zur Sitzung des Gestaltungsbeirats (GBR)

am Freitag, 19.04.2024, Großer Saal, Kulturzentrum

TOP 1 Bauvorhaben „Uhlandstraße 21“  
Erstberatung

TOP 2 Bauvorhaben „Neubau Ruhrstraße“  
Erstberatung

Planung Längsschnitt

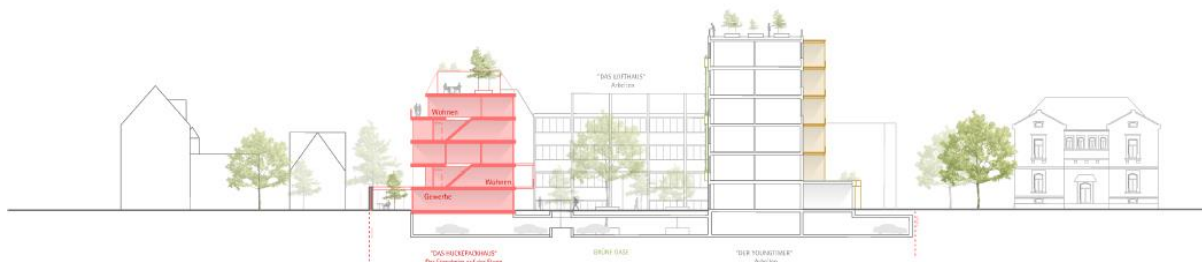
Die bauliche Dichte, die Gebäudehöhe und die innere Grundrissorganisation des „Laubenganghauses“ als westlicher Abschluss des Innenhofs können noch nicht überzeugen. Der südliche Gebäudeabschluss mit dem „Türmchen“ stellt eine zu hohe Verdichtung dar.

Es scheint darüber hinaus, dass die seitliche Lage der Treppenhäuser einer pragmatischen Planung mit Orientierung der Aufenthaltsbereiche in den grünen Innenhof entgegensteht. Eine offenere Eckausbildung könnte mehr Klarheit bringen und dem Innenhof mehr Licht verschaffen.

Die Gestaltung und Nutzung des umgebauten Bürogebäudes („Youngtimer“) werden begrüßt. Vielleicht gelingt es, in der weiteren Fassadenplanung etwas mehr vom zeittypischen Charakter aufzunehmen. Der herausgeschobene Erdgeschoss-Sockel sollte sich in Verbindung mit der Freiraumgestaltung eher zurückhaltend einfügen. Die Oberkante der weit heraus geschobenen Tiefgarage soll nicht in Erscheinung treten. Die Freiraumgestaltung zur Stadtvilla hin kann noch attraktiver werden. Zudem sollte geprüft werden, ob das Gebäude (statt dem Türmchen des Laubenganghauses) nach Westen Richtung Bahn verlängert werden kann.

Grundriss EG Plangutachten November 2023

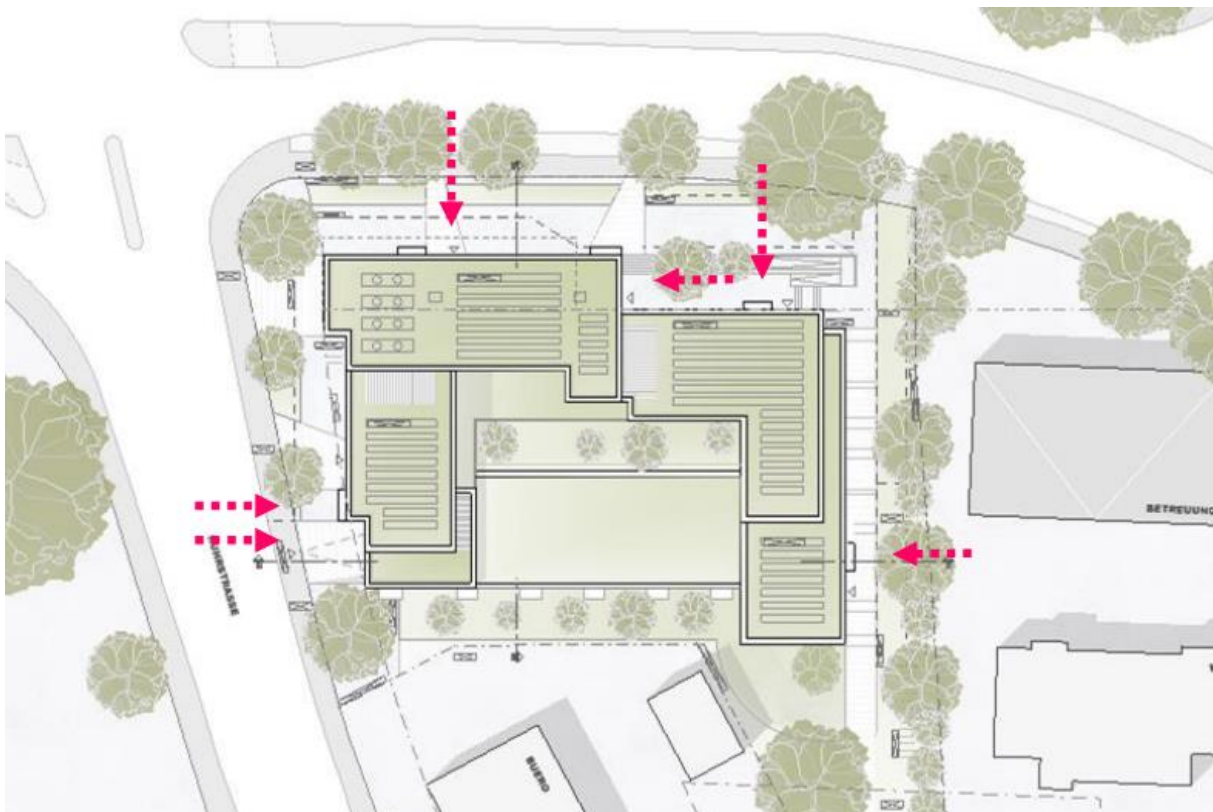
*Gute Betonung der Straßenecke im Nordwesten. Die Überschreitung der zulässigen Länge von 25 m im Norden jenseits der Baulinie um ca. 4,0 m ist hinsichtlich einer Einkürzung zu überprüfen. Ggfs. wäre die Stadt für eine Diskussion über die Überschreitung offen. Die grundsätzlichen städtebaulichen „Setzungen“ und „Zonierungen“ in Form einer U-förmigen Bebauung werden als positiv bewertet. Nach Süden wirkt der Gebäudekomplex jedoch in Bezug auf die Gebäudegliederung und -abstaffelung als zu kleinteilig und unklar. Der östliche Übergang ist zu überprüfen.*

*Die Fassaden erscheinen teilweise zu heterogen – insbesondere im südlichen Bereich. Die Klinkerfassade wird grundsätzlich als passend empfunden.*

*Der Zugang Treppenhaus Ost ist zu untergeordnet ausgebildet. Für die gewerbliche Nutzung als Büro im EG ist die Belichtungssituation zu überarbeiten. Alternative Gewerbecformen sind weiterhin möglich.*

*Die Stellplätze im EG, die auch für die Wohnungen genutzt werden müssen, werden als problematisch erachtet. Der „grüne Deckel“ über den Stellplätzen ist hinsichtlich der konkreten Ausgestaltung zu überprüfen (einerseits werden die PKW nicht komplett verdeckt, andererseits werden die Gewerbeflächen im Süden verschattet).*

Grundriss EG

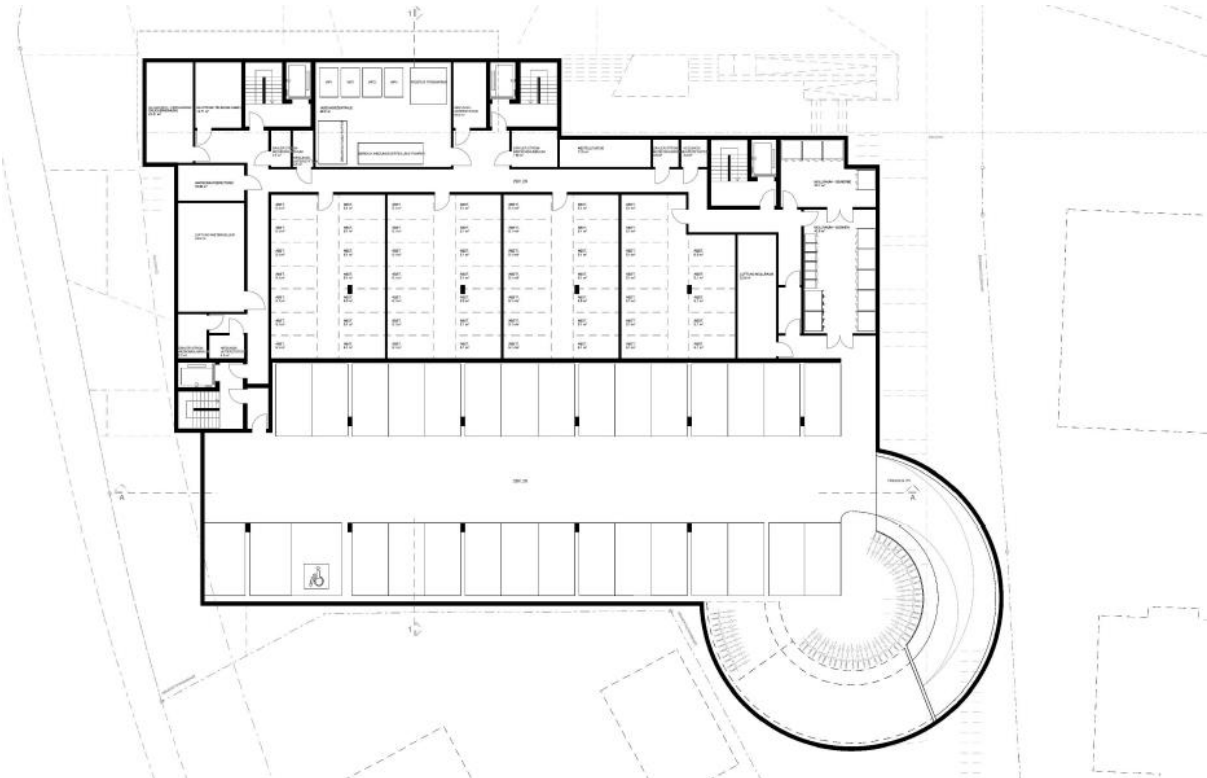
Kritisch gesehen wird im vorgestellten Entwurf die Beziehung zwischen Arbeitsplätzen und PKW-Stellplätzen im Erdgeschoss. Der hier vorgeschlagene Innenhof kann zwar qualitativ ein Mittel zur Lösung dieses Problems sein, ist jedoch deutlich zu klein, um diese Wirkung tatsächlich entfalten zu können. Hier bedürfte es zumindest der doppelten Breite. Gleiches gilt auch für die erhoffte Belichtungssituation der dem Hof zugewandten Arbeitsplätze und das Versprechen, dass hier große Bäume wachsen können. Möglicherweise ist an dieser Stelle schlicht die Ausnutzung des Grundstückes zu hoch oder der Anspruch ein Maximum an Nutzungen und Nutzflächen im Erdgeschoss zu generieren.

Vorplanung ZAV Meiereistraße 1 mit Systemschnitt Posilipostraße/ Meiereistraße, HWP, 2024

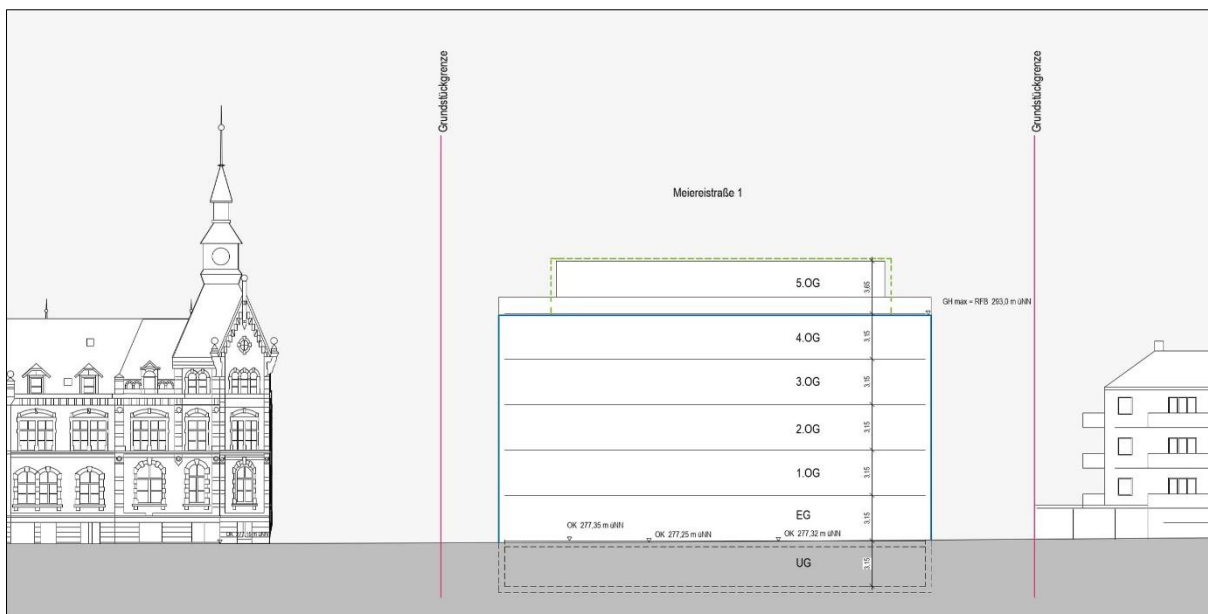
Ausgangspunkt für die Überlegungen der Architekten ist zunächst eine Proportionsanalyse des denkmalgeschützten Altgebäudes. Die dabei gefundenen Regeln und Bezüge werden auf das Neubauprojekt übertragen und führen in den Zeichnungen für den beabsichtigten Neubau zu nachvollziehbaren Lösungsansätzen. Bei Betrachtung der Modelle der unterschiedlichen Varianten zeigt sich jedoch, dass die Varianten nicht in Bezug auf den ganzen Baukörper, sondern nur auf die Ausbildung der Südfassade des Gebäudes hin entwickelt sind. Der Gestaltungsbeirat hält das grundsätzliche Herangehen über die Proportionsanalyse für eine gute und der Situation angemessene Möglichkeit, die Integration der großen Baumasse in den Kontext zu erzielen. Aus diesem Grunde wird angeregt, ausgehend von den Eingangsperspektiven, die jeweils folgerichtige Baumassengliederung des Gesamtbaukörpers zu entwickeln.

Dem Gestaltungsbeirat ist bewusst, dass die Schwierigkeit dieser Art der Lösungsfindung im Zusammenspiel zwischen der gewünschten Baumassengliederung und den inneren, funktionalen Zusammenhängen des Gebäudes bestehen wird. Aus diesem Grunde wird noch ein zweiter Ansatz entwickelt, der versucht, den Dialog zwischen denkmalgeschütztem Altbau und dem neuen Gebäude eher grundsätzlich, bereits auf der städtebaulichen Ebene anzugehen. Es hat sich bei der Ortsbesichtigung gezeigt, dass der vorhandene Baumbestand vor allem an der Süd-West-Ecke sehr stark wirkt und durchaus geeignet ist, zwischen Neu und Alt zu vermitteln. Ob ein Erhalt der Bäume möglich ist, sollte daher in die weiteren Überlegungen mit einfließen. In diesem Zusammenhang wird diskutiert, die westliche Baugrenze möglicherweise nicht ganz auszuschöpfen. Die ausgesparte Süd-West-Ecke des Bestandsgebäudes entfaltet zudem eine positive Wirkung auf den Stadtraum. Der Gestaltungsbeirat regt deshalb eine sensible Bearbeitung der Eckausbildung an und kann sich als Lösung – ähnlich wie im Bestand – eine sogenannte „negative Ecke“ vorstellen. Auch die Ausbildung eines Eingangsplatzes im Bereich der Süd-West-Ecke wird diskutiert und befürwortet. Im Hinblick auf die Entwicklung der Fassaden empfiehlt der Gestaltungsbeirat eine selbstbewusste, gleichzeitig zurückhaltende und bescheidene Gestaltung.

Schließlich regt der Gestaltungsbeirat an, sich im Zusammenhang mit der Bebauung dieses Grundstückes auch über dessen Zugangsfunktion zum Gesamtareal, über seine Verbindungsfunktion zum benachbarten Park, sowie auch über geeignete Wartemöglichkeiten im Zugangsbereich des neuen Gebäudes Gedanken zu machen. Letztere scheinen vor allem deshalb wichtig, weil mit dem Besuch dieses Gebäudes, als einem der ambulanten Versorgung, für die Besucher durchaus erhebliche Wartezeiten verbunden sind. Über seine reine Funktion als Eingangs- und Wartebereich stellt sich die Frage, wie der Neubau zu einer besseren Aufenthaltsqualität im Kreuzungsbereich von Harteneck-, Posilipo- und Meiereistraße hinaus beitragen könnte. Als eine Option wird eine Überdachung des Eingangsbereichs gesehen.
